# AVIS SUR L'INTEGRATION DU SAGE DE L'YERRES ET DES RISQUES INONDATIONS DANS LES DOCUMENTS D'URBANISME

## PLU de Rampillon

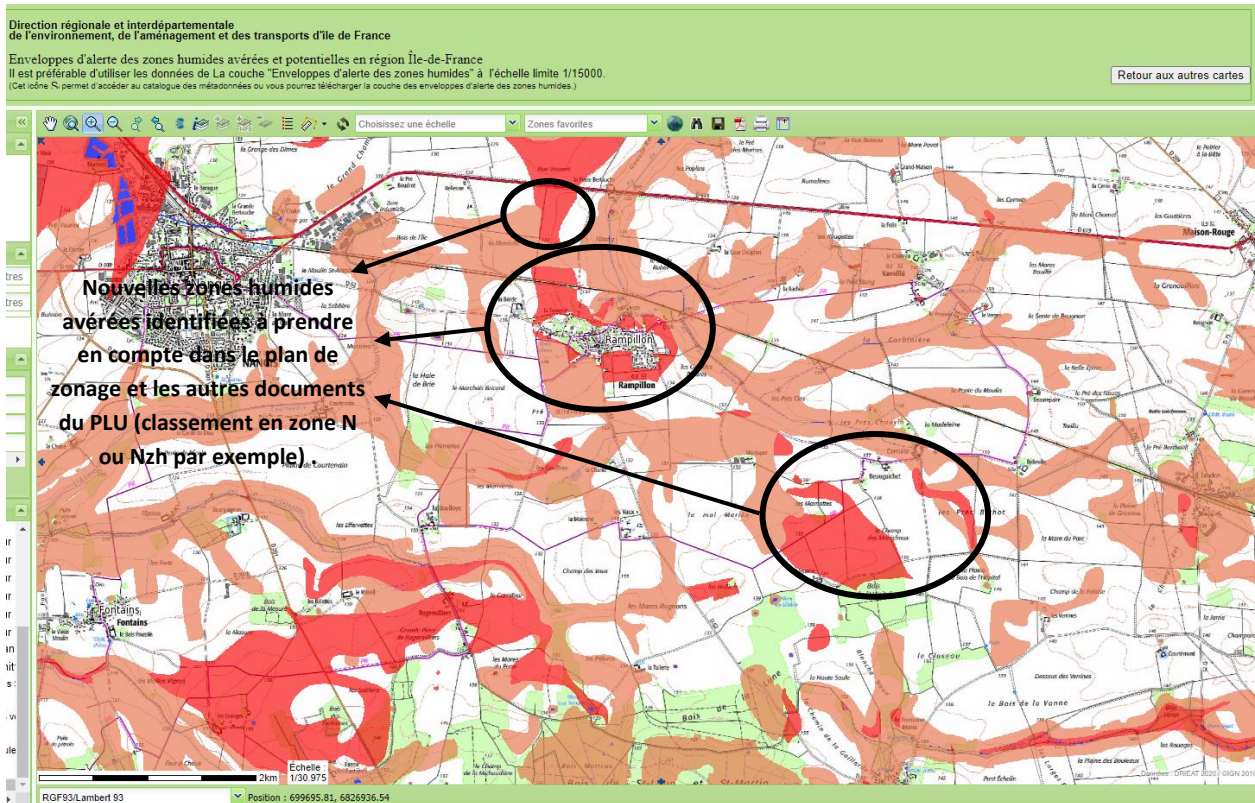
En revanche, **le document ne prend pas en compte la carte des enveloppes d'alertes zones humides en Ile de France de la DRIEAT mise à jour en 2020** (cf. *carte 2 en annexe*). Or, celle-ci identifie des zones humides avérées qui n'apparaissent pas dans la cartographie datant de 2010.

Comme pour le rapport de présentation, **le zonage du PLU devra comprendre les zones avérées humides identifiées dans le SAGE de l'Yerres ainsi que les zones humides avérées et potentielles de la carte des enveloppes d'alerte zones humides en Ile-de-France de la DRIEAT (2020).**

Il conviendrait de prendre en compte les classe d'enveloppes d'alerte zones humides de la DRIEAT et l'inventaire zones humides du SAGE dans leur globalité.

**Nous demandons donc à ce que ces éléments soient intégrés et pris en compte dans les différents documents du PLU.**

Figure 3 : Carte des zones humides avérées identifiées sur la commune de Rampillon selon les critères de l'arrêté du 24 juin 2008, inventaire non exhaustif

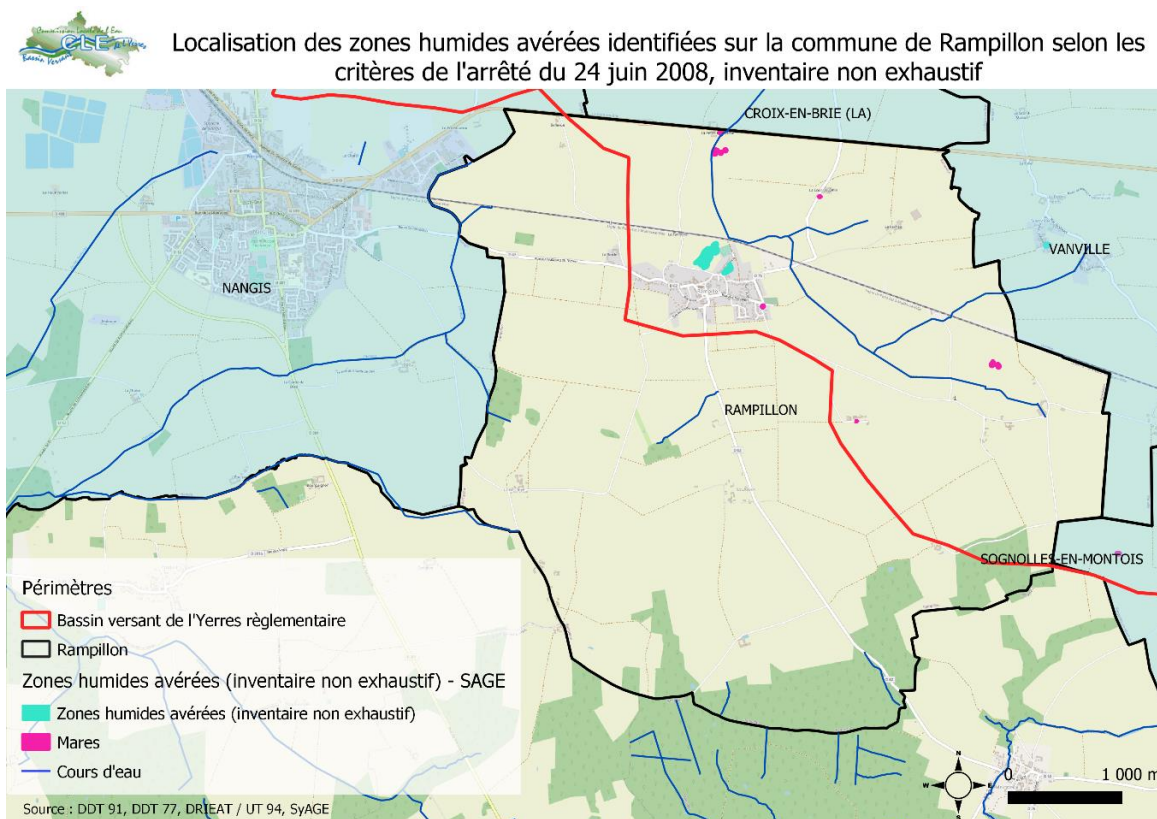
Par ailleurs, **le document n'intègre pas les données concernant les zones humides avérées (inventaire non exhaustif) issues de l'étude du SyAGE de 2014** (cf. *carte 3 en annexe*).

**Nous conseillons de classer toutes les zones humides avérées en zone N (zone naturelle) ou Nzh (zone à protéger).**
